ACTA DE JUNTA ACLARATORIA

En la ciudad de Guadalajara, Jalisco, siendo las 15:30 horas del día 22 del mes de septiembre del año 2022, se procedió a realizar la junta aclaratoria de la Licitación Pública Local, **LPL218/2022** con Concurrencia del Comité para el “**SERVICIO INTEGRAL DE INSTALACION DE SISTEMA ILUMINACION, VESTIMENTA Y MECANICA TEATRAL PARA EL TEATRO ALARIFE MARTIN CASILLAS**”, ante la presencia de la Lic. Mayra Elizabeth García Chagollan, Coordinador de Compras de la Dirección del Comité de Adquisiciones de la Secretaria de Administración; el Lic. Jorge Alberto Zaragoza Vázquez, Representante de la Unidad Centralizada de Compras; con la asistencia de los siguientes interesados:

[Handwritten signature]

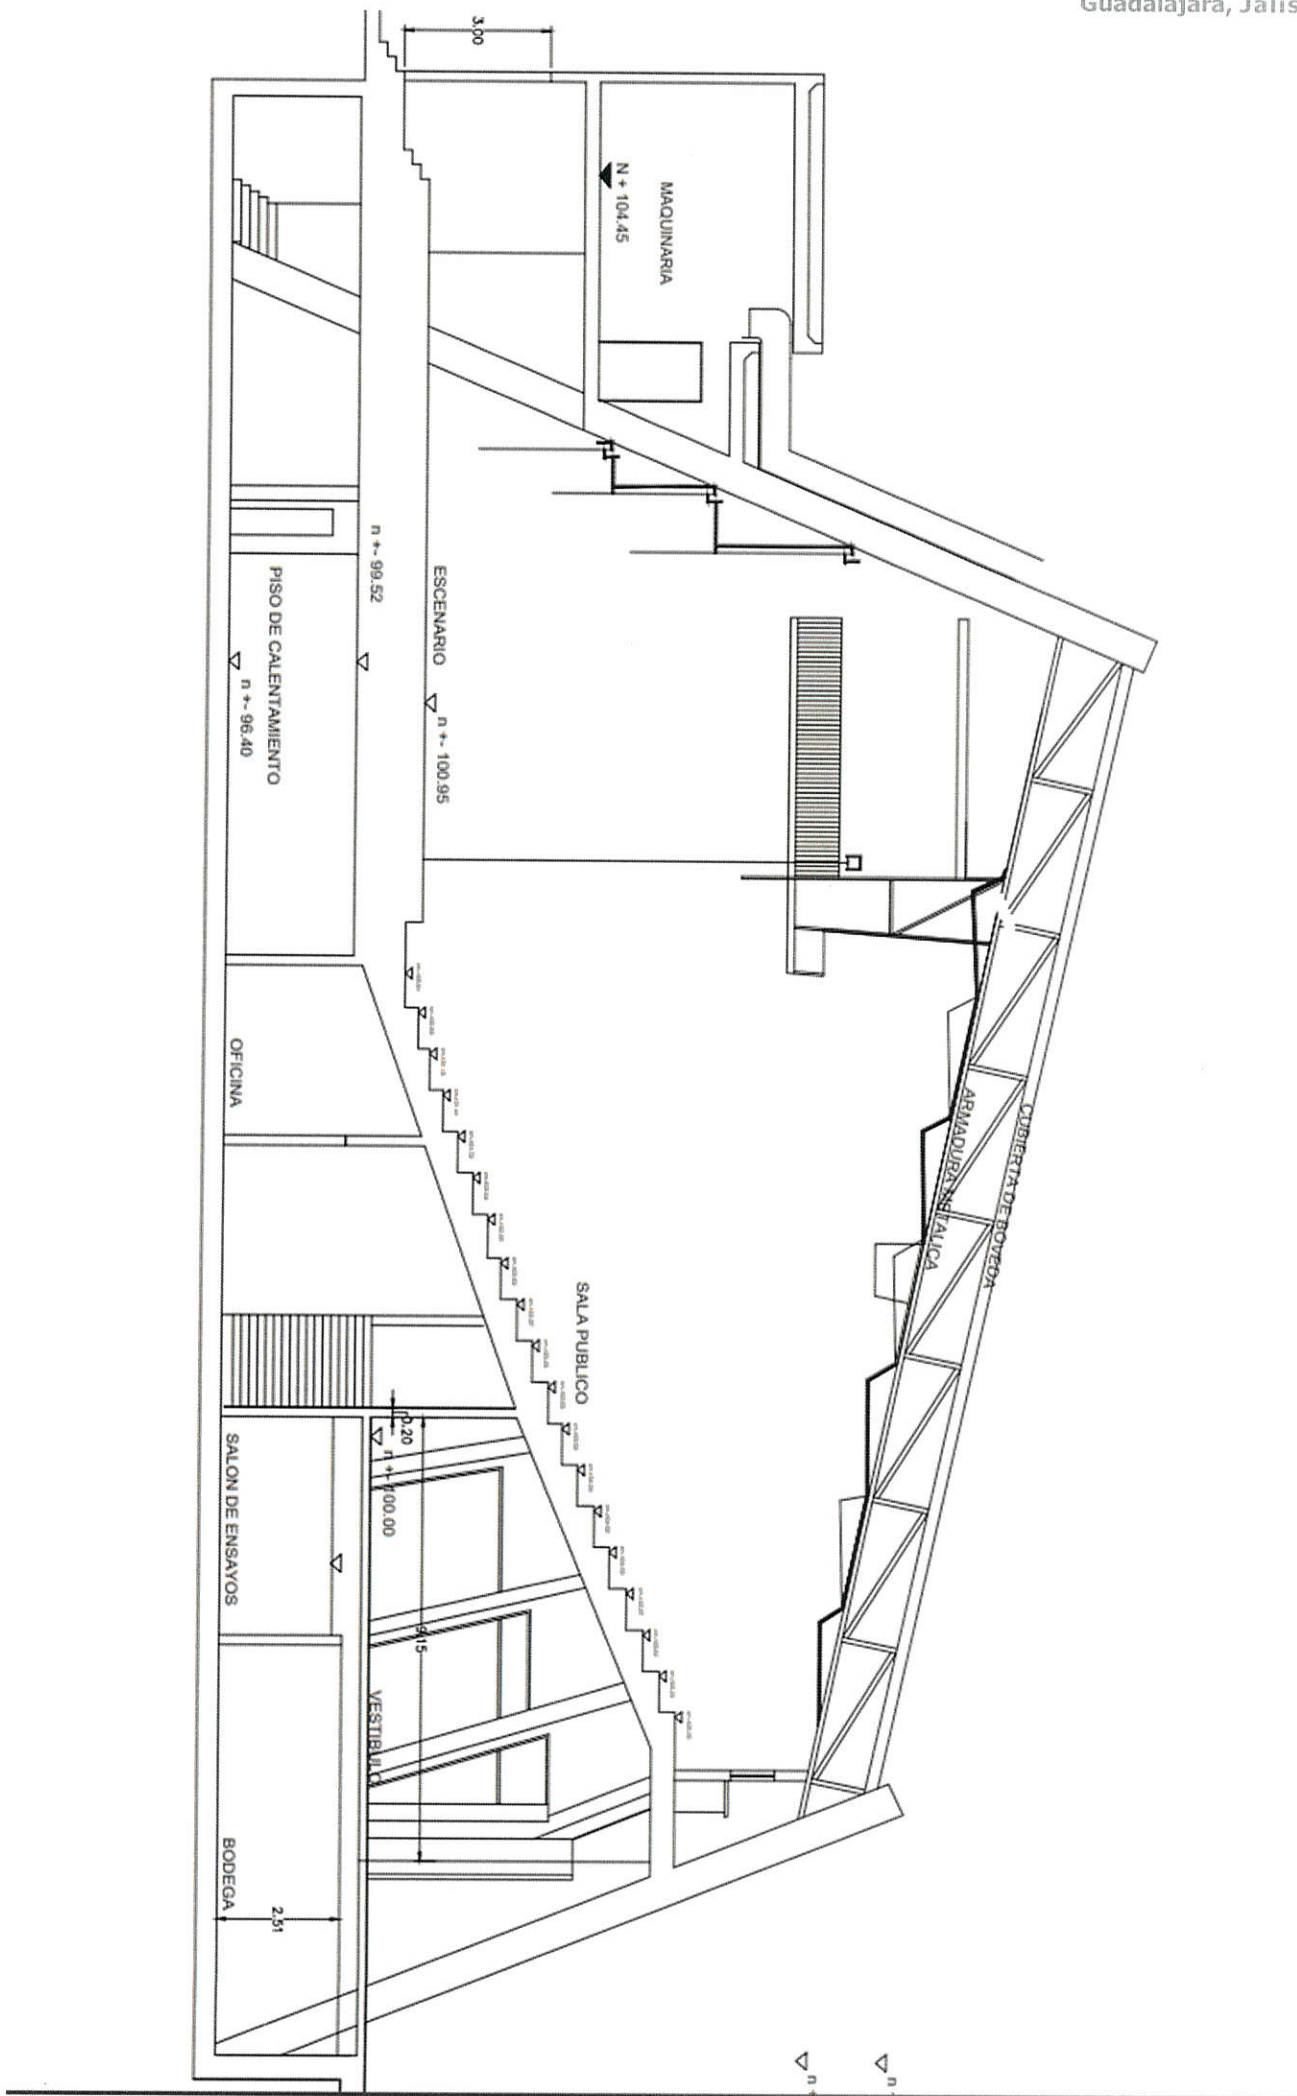
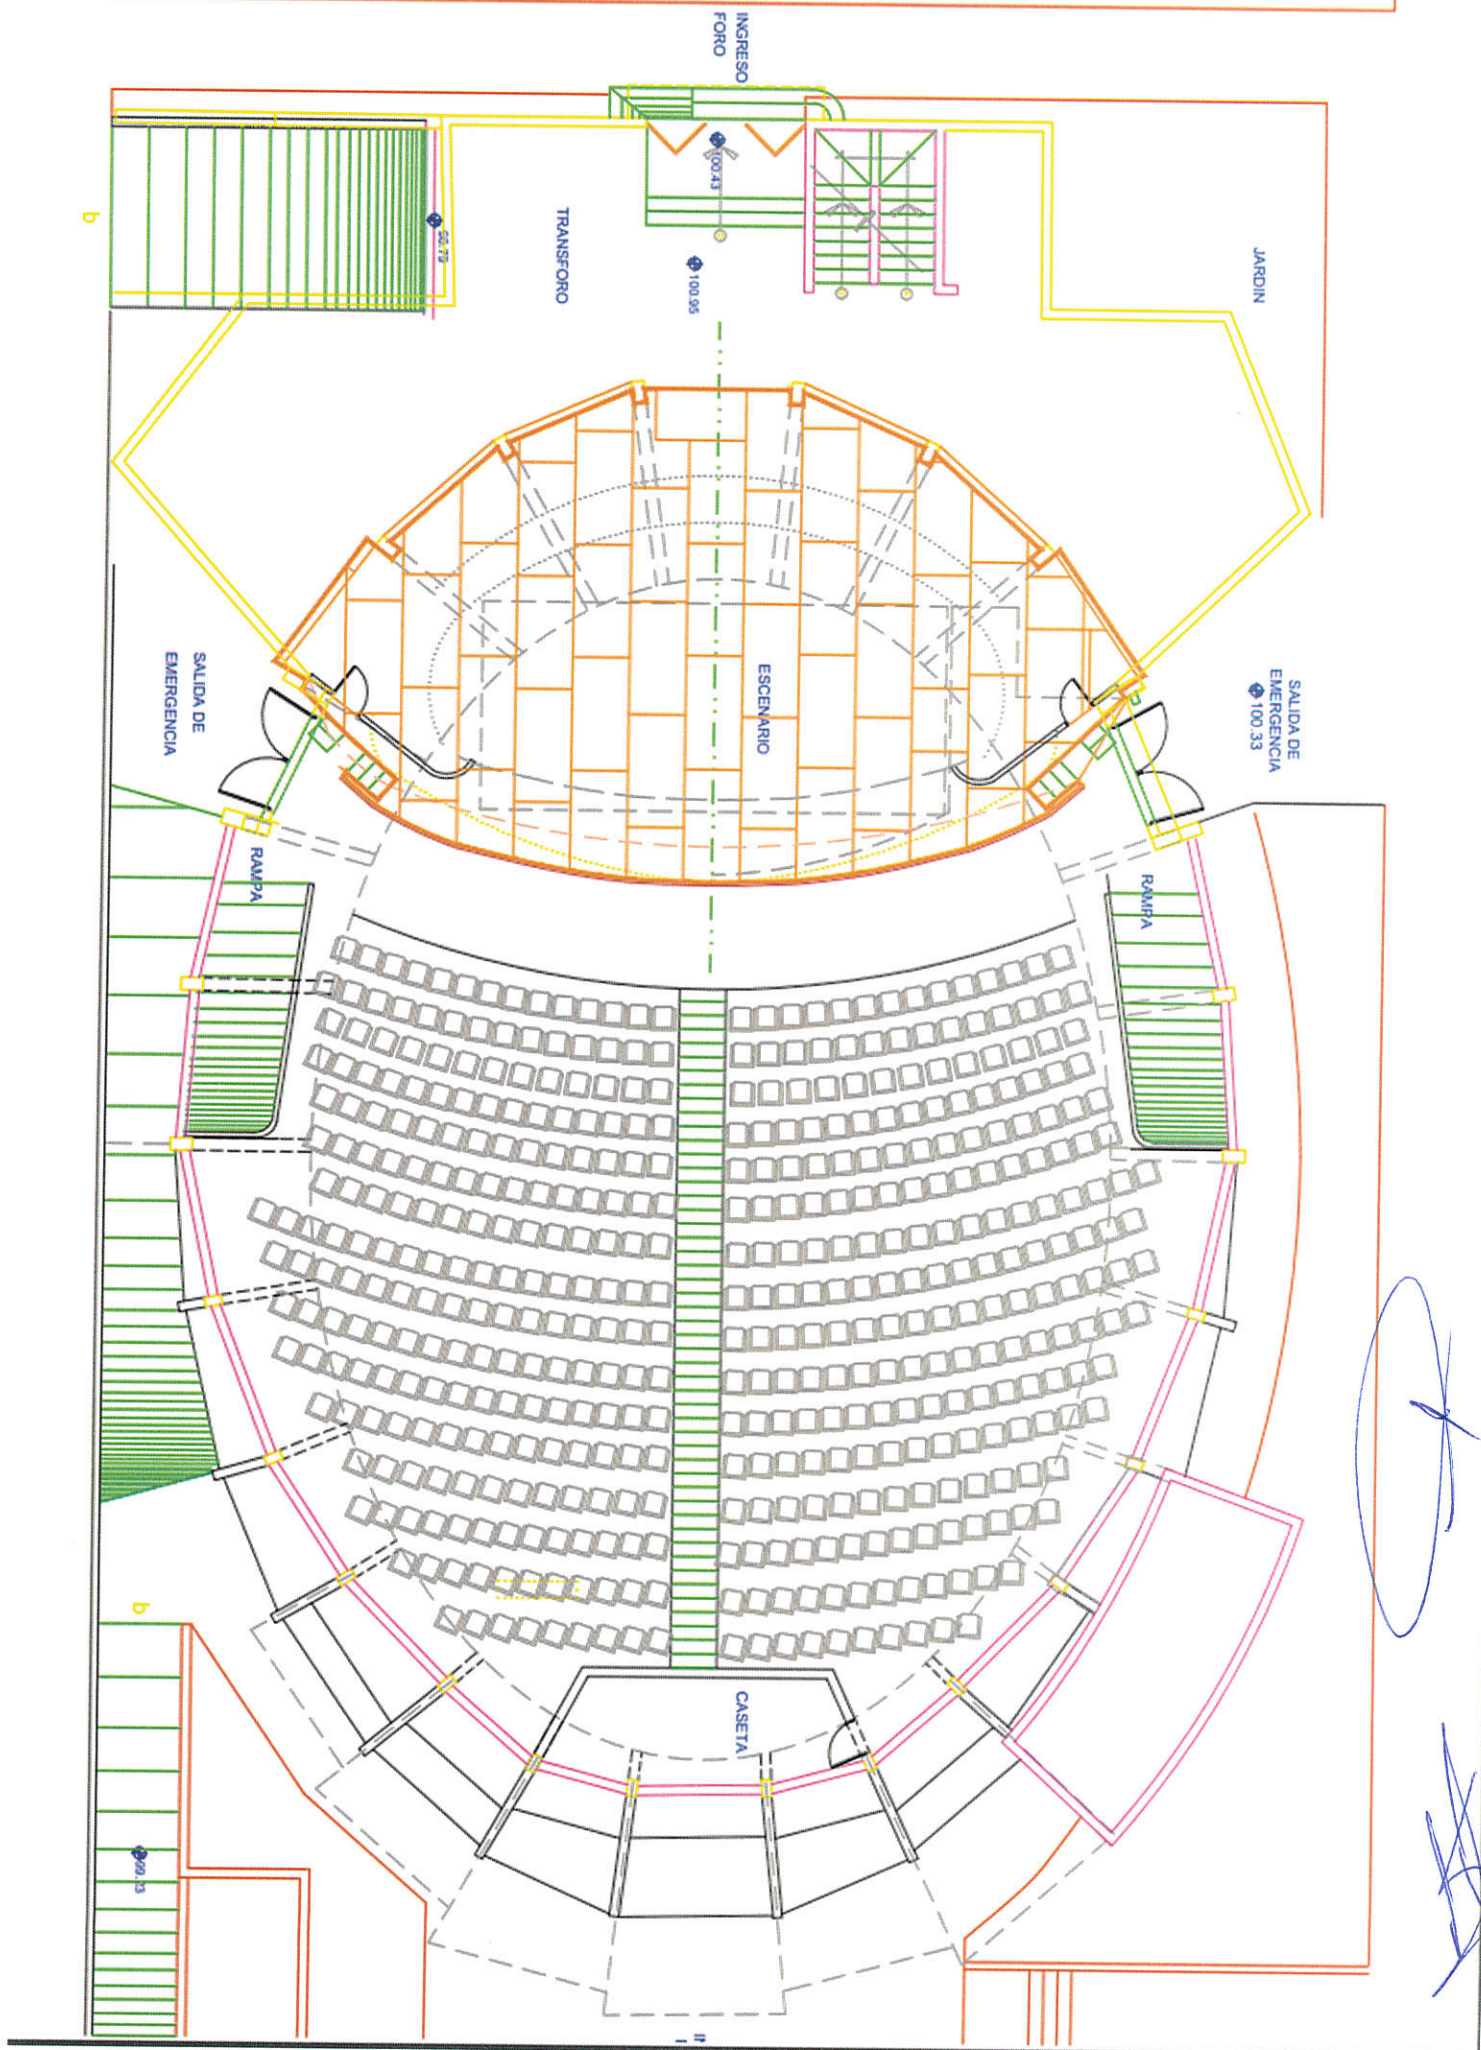
Se le solita a la convocante proporciona planos del teatro en formato CAD del escenario, torre tramoya tanto en planta como corte (longitudinal y transversal) así como una vista al sitio para tener una mejor visión de los trabajos que se requieren .

R: No se cuenta con planos de la tramoya, se facilitan planos arquitectónicos que son los únicos disponibles, haciendo la observación que son planos de proyecto, no planos as built por lo que no son precisos.
